DODATEK Č. 1

ke Smlouvě o dílo

uzavřené podle ust. § 2586 a násl. zákona č. 89/2012 Sb., občanský zákoník, ve znění pozdějších předpisů
„Parkovací místa Máj“

Stavba: Parkovací místa Máj

Změnový list č.4 - ponechání betonové vrstvy - výpočet

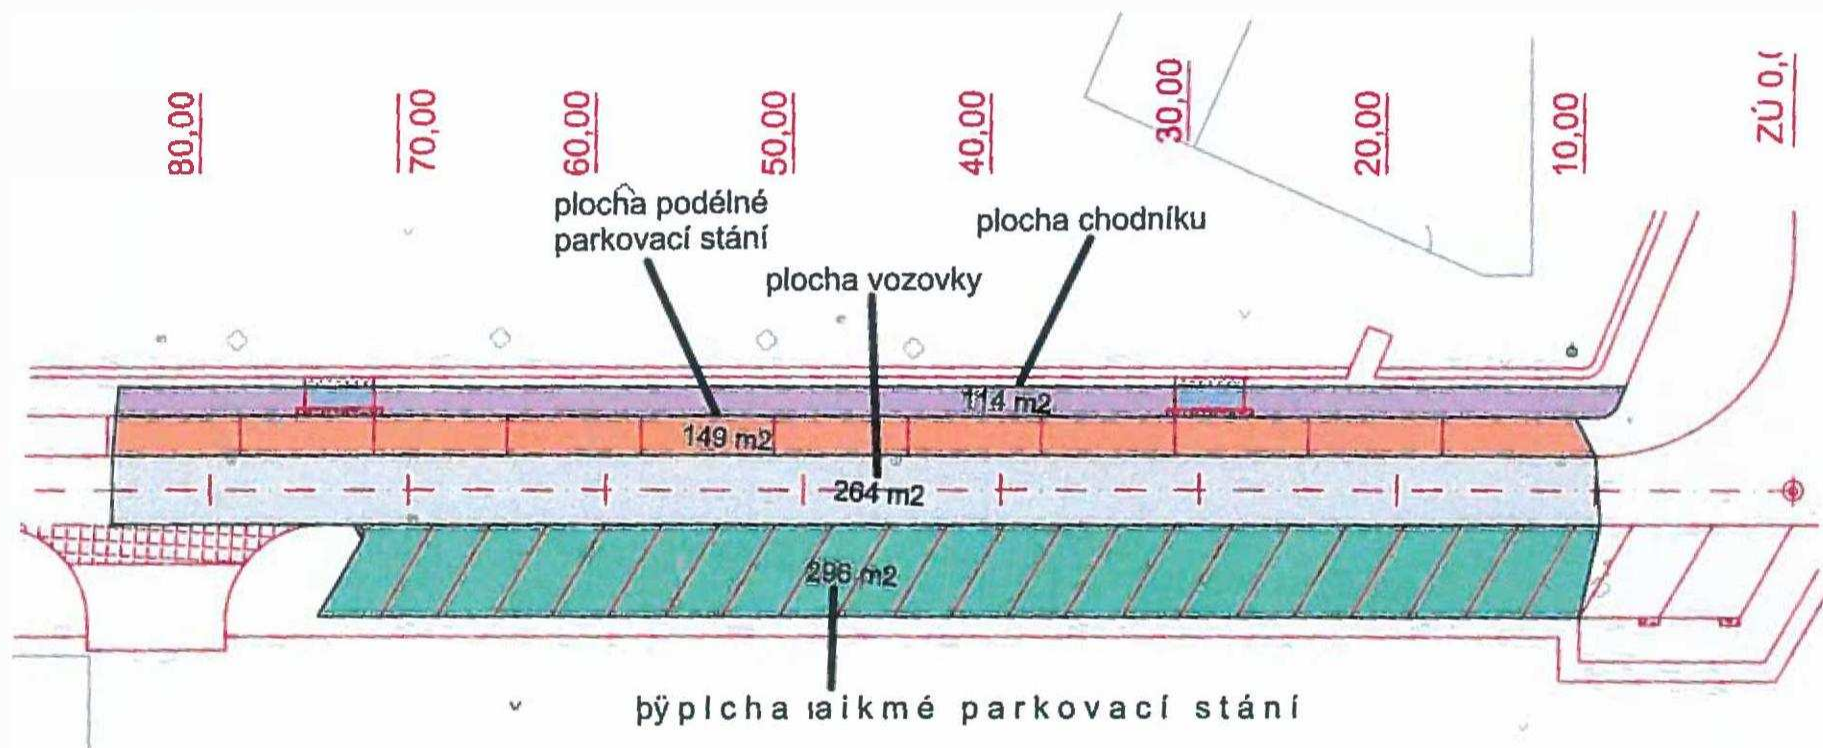
Niveleta v km 0,010 - 0,085 byla z důvodu odhalení betonové desky (po odfrézování živichých vrstev) v konstrukci původní komunikace, která výškově nekoresponduje s výškami projektovanými, dle geodetického zaměření a podkladů projektanta stavby zvýšena. Nově navržená niveleta je zvýšena o 10 cm tak, aby bylo možné na komunikaci provést všechny živichné vrstvy a zároveň byly vyrovnány příčné sklony. Před a za tímto úsekem byly vytvořeny výškové náběhy pro napojení na okolní plochy (stavající i projektované).

Zvednutím projektované nivelety byly jednotlivé plochy v průměru zvýšeny oproti niveletě betonové desky následovně (odečtena průměrná výška betonové desky od nivelety konstrukční vrstvy nově projektované):

- 1) Šikmé parkovací stání o 10 cm (na této ploše není betonová deska, zvýšeno oproti niveletě vrstvy ŠD)
- 2) Plochy vozovky o 0 cm (z této výšky vychází celková změna nivelety, srovnáno na novou výšku vrstvy SC)
- 3) Podélné parkovací stání o 7 cm (odečteno od nivelety vrstvy ŠD)
- 4) Plochy chodníku průměrně o 11 cm (odečteno do výšky vrstvy ŠD)

2) Podklady navíc mezi bet.deskou v km 0,10 – 0,80 a vrstvami asfaltu :

Šikmé parkovací stání	ŠTD	$4,70 * 0,10 * 100,0$
Silnice		0 – vejde se pouze asfalt
Podélné parkovací stání	KSC	$1,85 * 0,07 * 100,0$
Chodník	KSC	$1,85 * 0,11 * 100,0$

Projektant p.Šlinc přinese upravené příčné řezy zitra na KD – druh výplně „ klínů“ je s ním odsouhlasen

Změnový list č.5a - Změna trasy vedení veřejného osvětlení - méněpráce

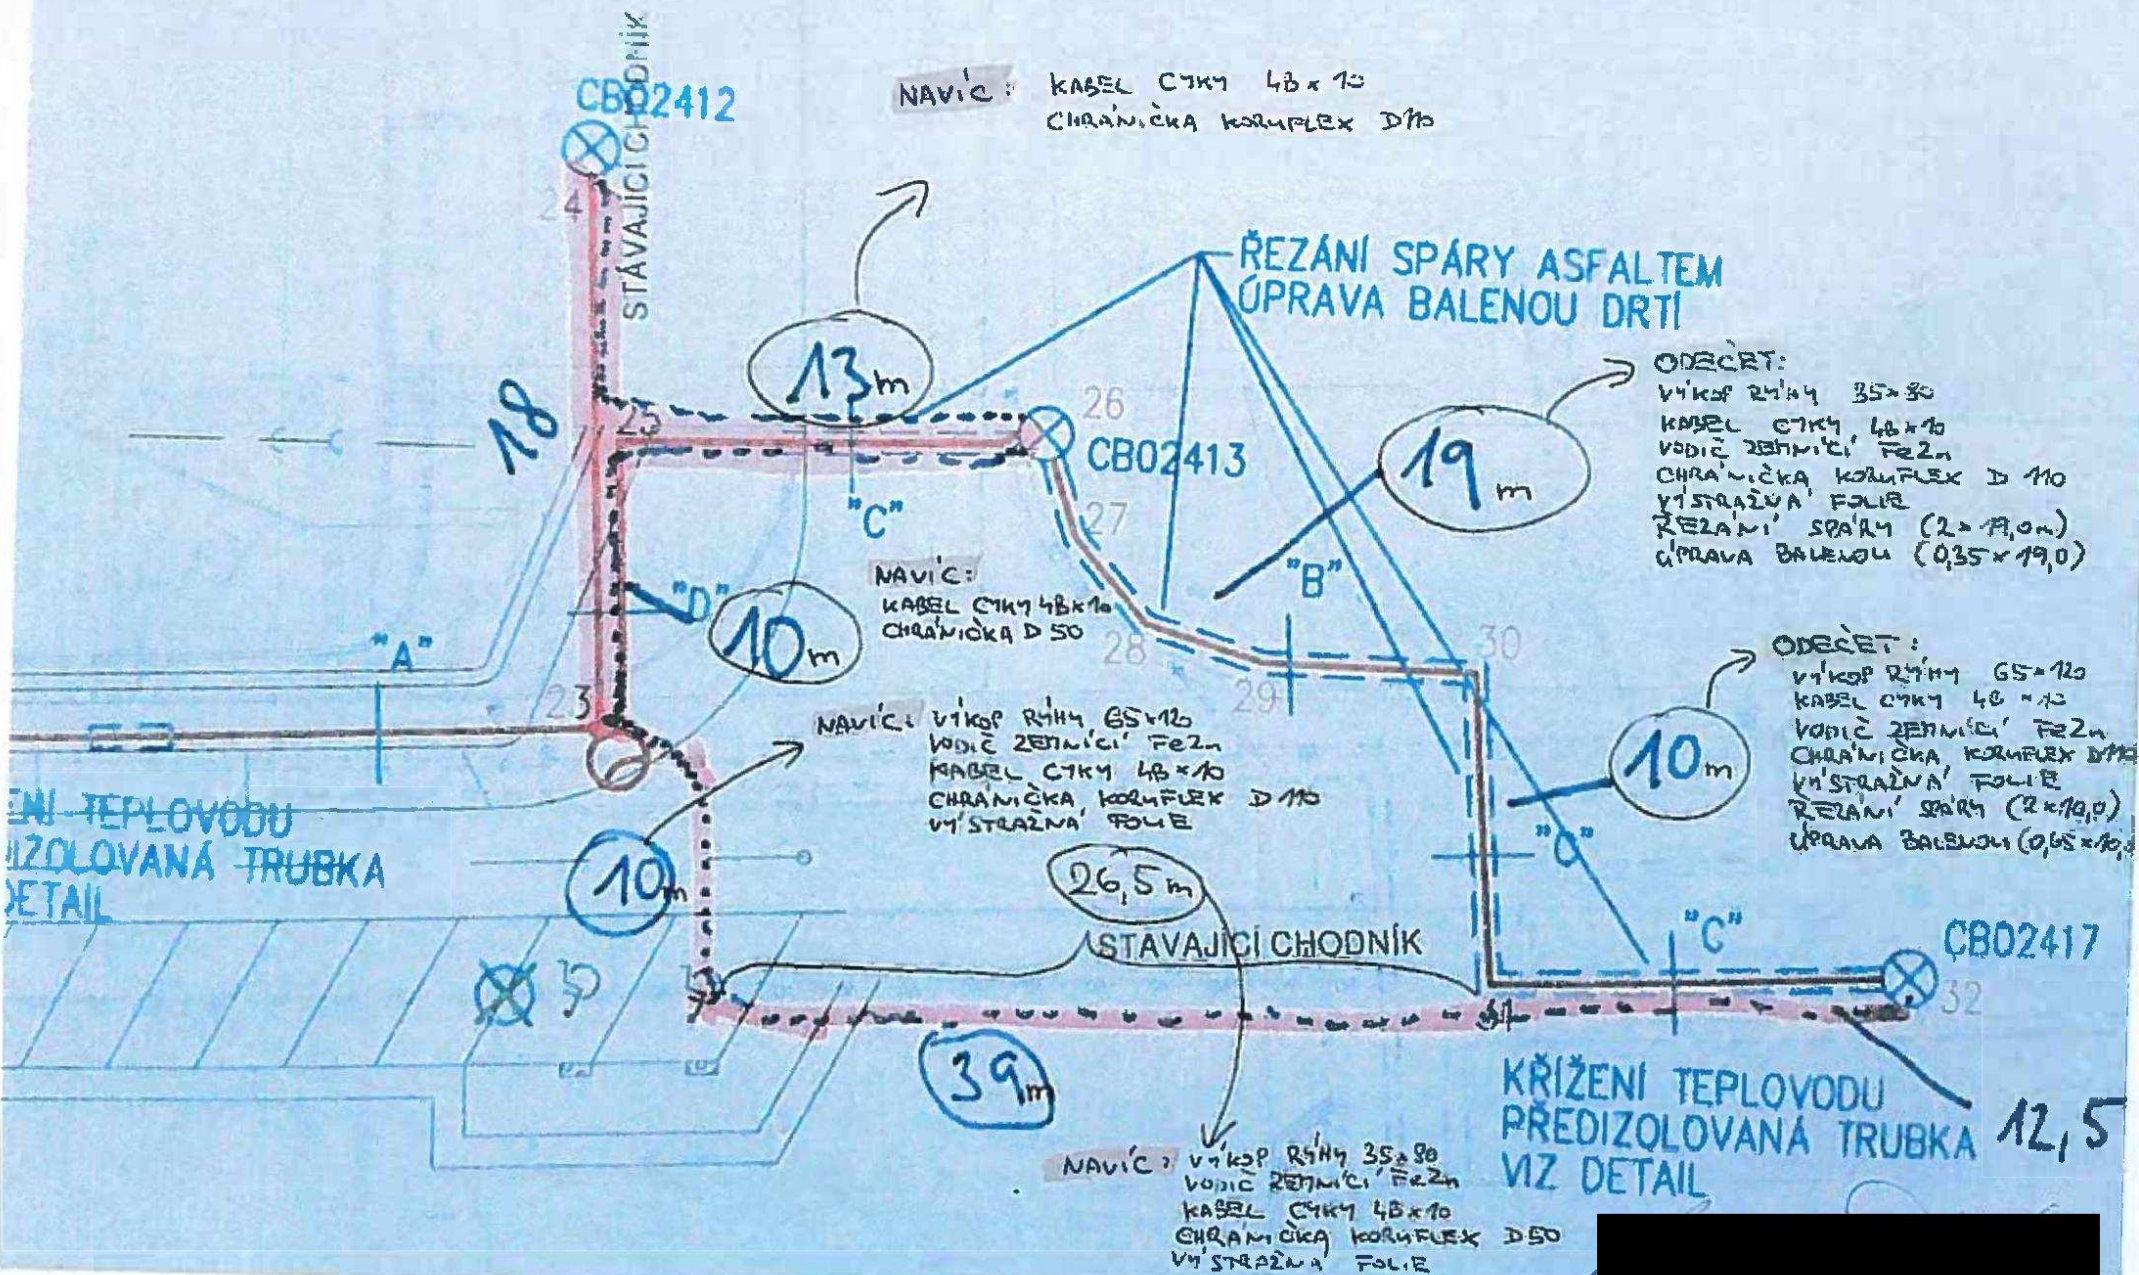
Změna trasy vedení veřejného osvětlení

- z důvodu zjištění betonového podkladu v části trasy vedení veřejného osvětlení bylo ekonomičtější změnit trasu kabelu

OPRAVA BETONOVÉ PODKL. PLOCHY - PLOCHA 35,33 M²

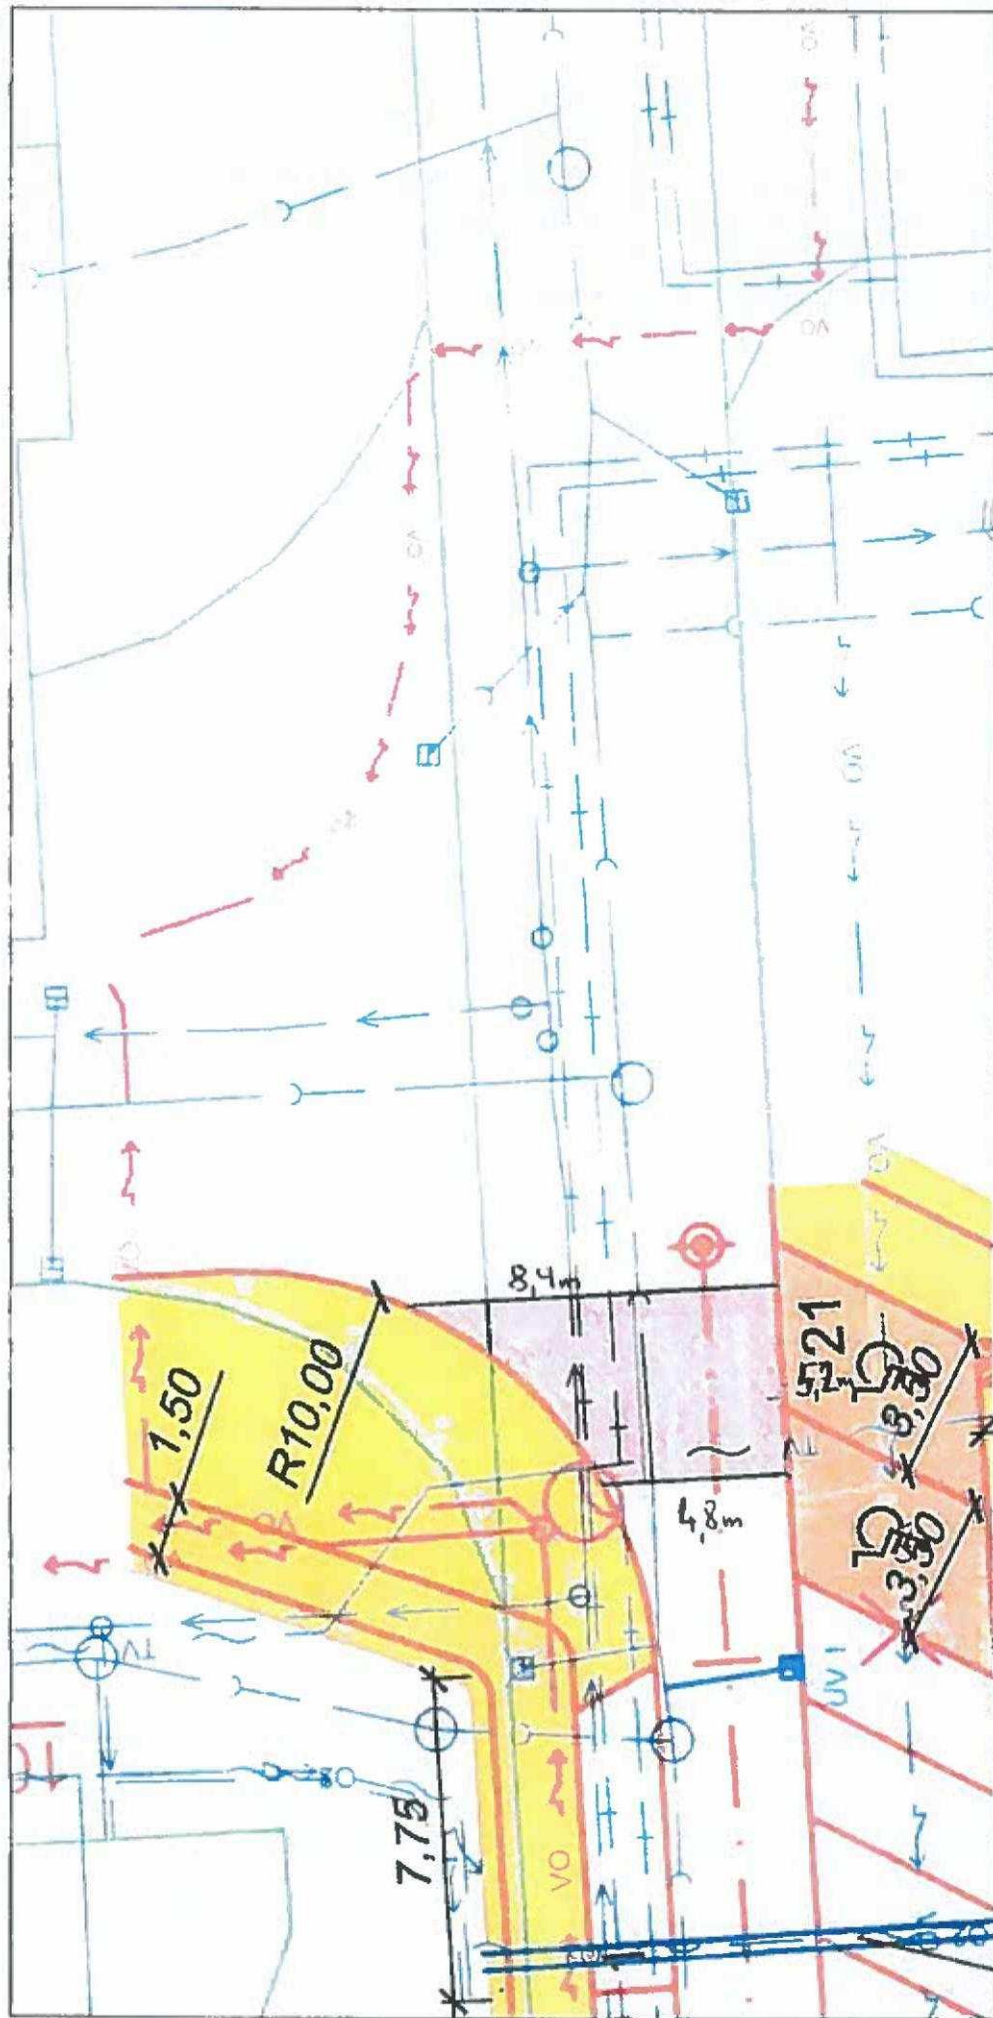
Oprava betonové podkladní plochy

- na ZÚ bylo třeba odstanit část betonové podkladní vrstvy z důvodu nutnosti vedení trasy kabelu V.O. a

úpravy nivelety této podkladní plochy (pro zajištění dodržení minimální tloušťky asfaltových vrstev)

6 Úpravy povrchů, podlahy, výplně otvorů					83 944,08	
X7	6313B3R	MAZANINA ZE ŽELEZOBETONU DO C16/20 (B20) VČET VÝZTUŽE	M3	10,599	7 920,00	83 944,08
		vyhotovení nové betonové podkladní vrstvy komunikace (beton C20/25 XF3) tl. 0,3m, plocha 35,33m2 (viz příloha), včetně výztuže 35,33×0,3=10,599 [A]

SITUACE VÝSADEB
MĚŘ. 1 : 500

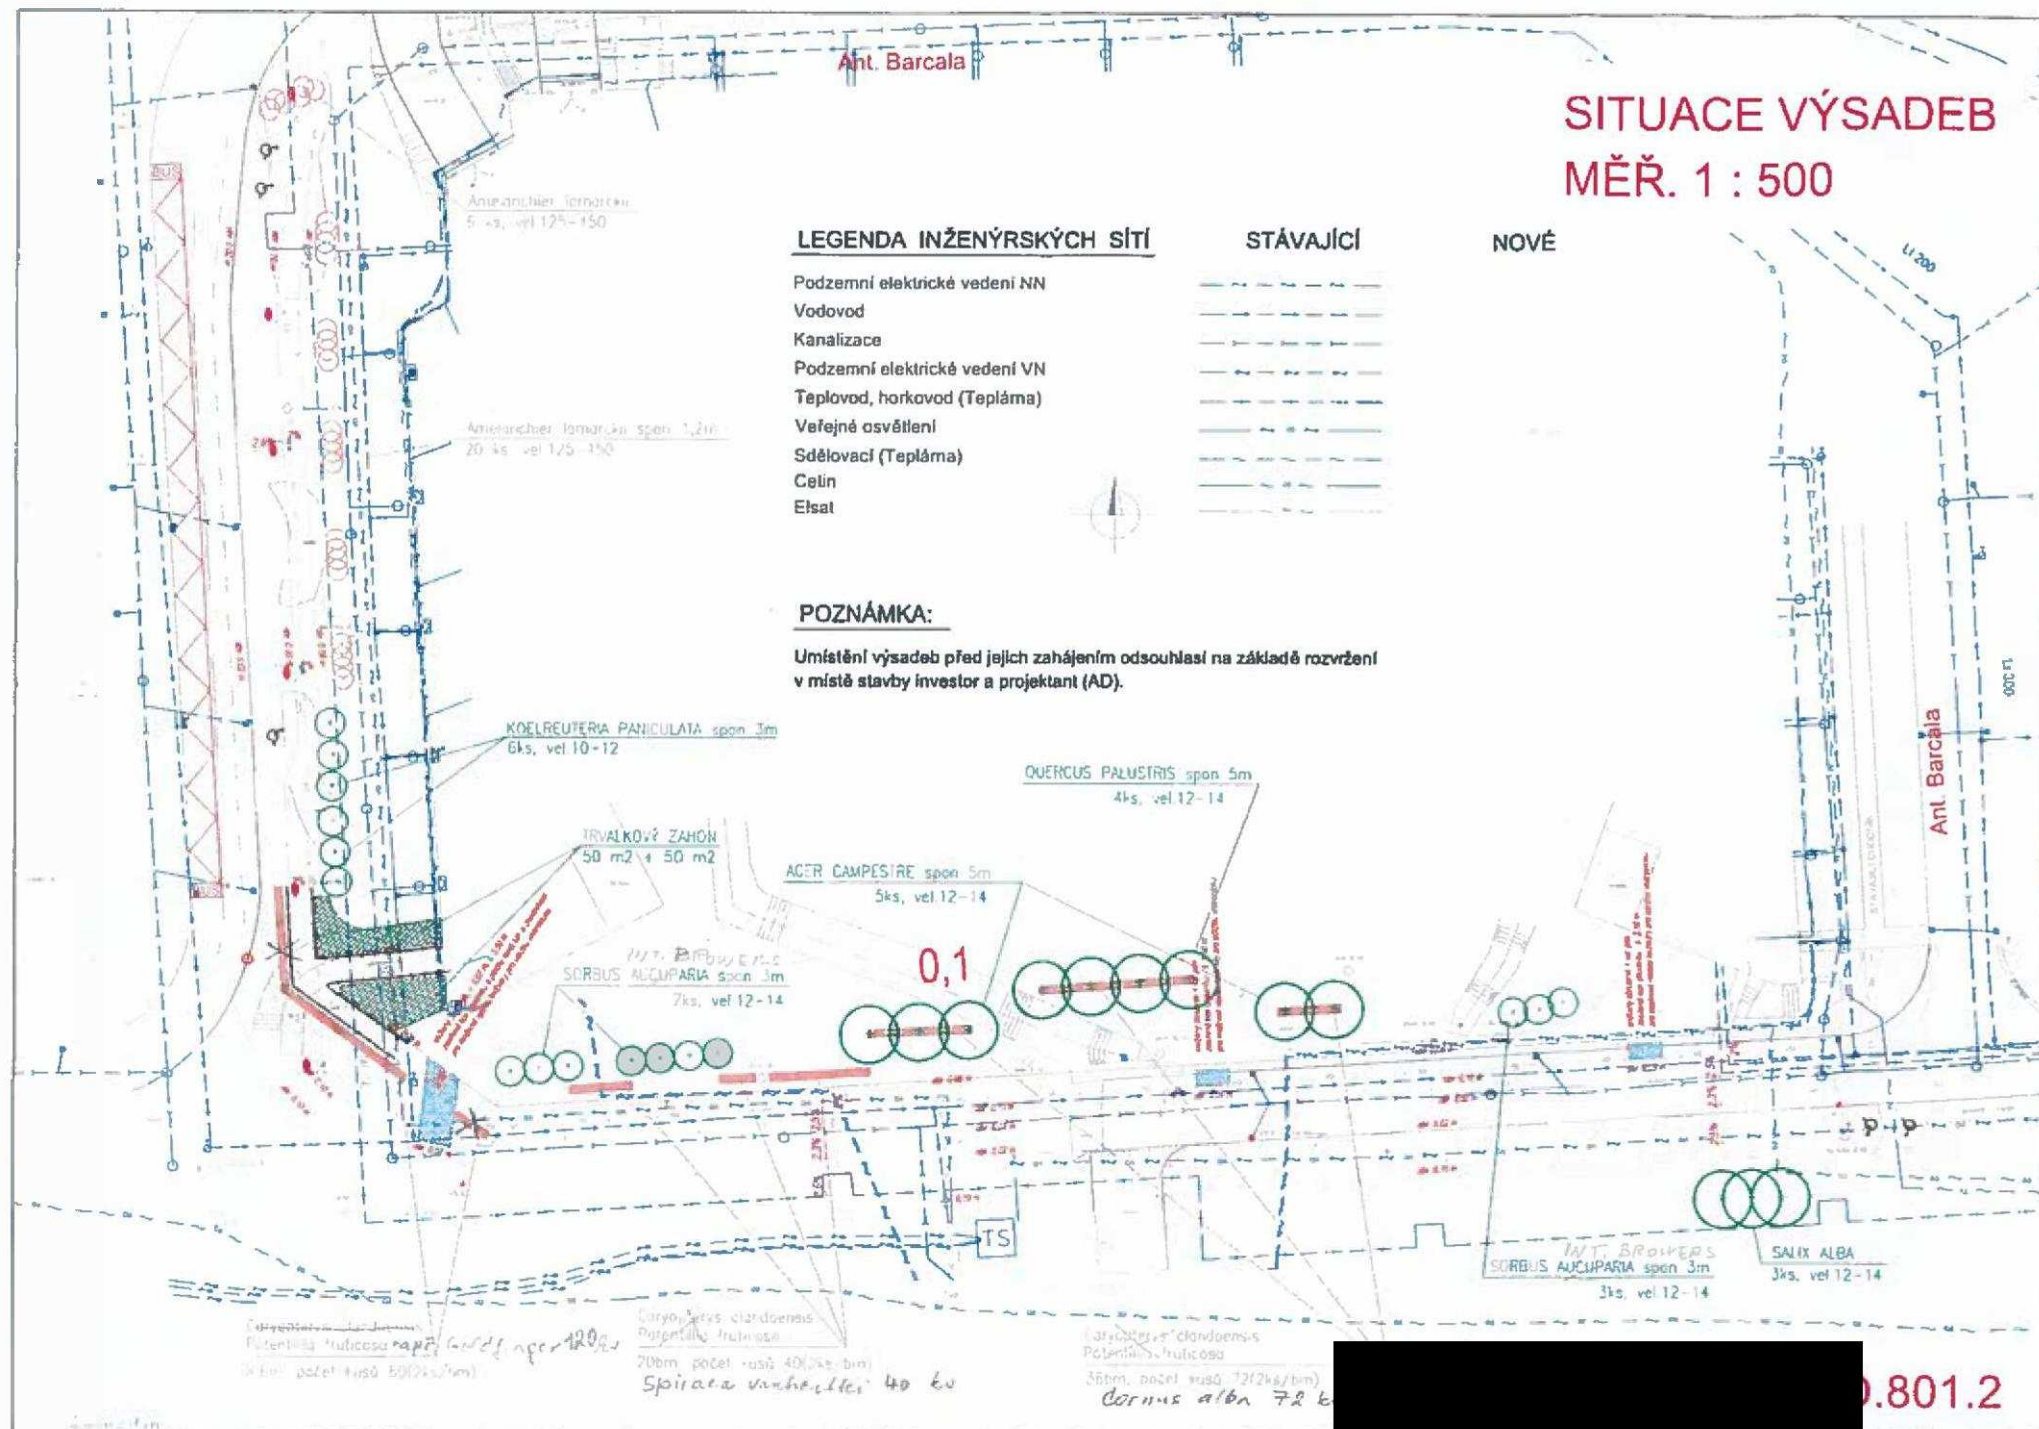
- výsadba Sorbus aucuparia je bez záruky. Sorbus v nižších nadmořských výškách (ČB) velmi špatně roste, navrhujeme nahradit Sorbus intermedia 'Browers', který by byl i za stejnou cenu.

- Caryopteris a částečně Potentilla budou po dohodě nahrazeny odolnějšími keři. Potentilla zůstane v živém plotě před vchodem do domu. Živé ploty před jeřáby (Sorbus) navrhujeme z tavolníku (Spiraea japonica 'Froebelii') s přísazením motýlího keře (5 ks Buddleja davidii modrý květ). Živé ploty pod stromy navrhujeme z tavolníku Spiraea nipponica 'Snowmound'.
 - příloha č.2 k zápisu z pracovního jednání ze dne 25.1.2022 – upravená situace
 - příloha č.4 k zápisu z pracovního jednání ze dne 25.1.2022 – upravený seznam rostlin
- Zhotovitel zpracuje návrh změnového listu.

- počet 2 ks/bm není u nízkých keřů (*Potentilla*, *Spiraea japonica*) dostatečný k tomu, aby došlo k zapojení výsadby, při těchto druzích doporučujeme 4 ks/bm (výsadbu ve dvou řadách vedle sebe). Tím ale dojde ke zkrácení délky keřových skupin.

- přítomní souhlasí – blíže viz
 - příloha č.2 k zápisu z pracovního jednání ze dne 25.1.2022 – upravená situace
 - příloha č.4 k zápisu z pracovního jednání ze dne 25.1.2022 – upravený seznam rostlin

- přítomní souhlasí – blíže viz
 - příloha č.2 k zápisu z pracovního jednání ze dne 25.1.2022 – upravená situace
 - příloha č.4 k zápisu z pracovního jednání ze dne 25.1.2022 – upravený seznam rostlin
- Zhotovitel zpracuje návrh změnového listu.
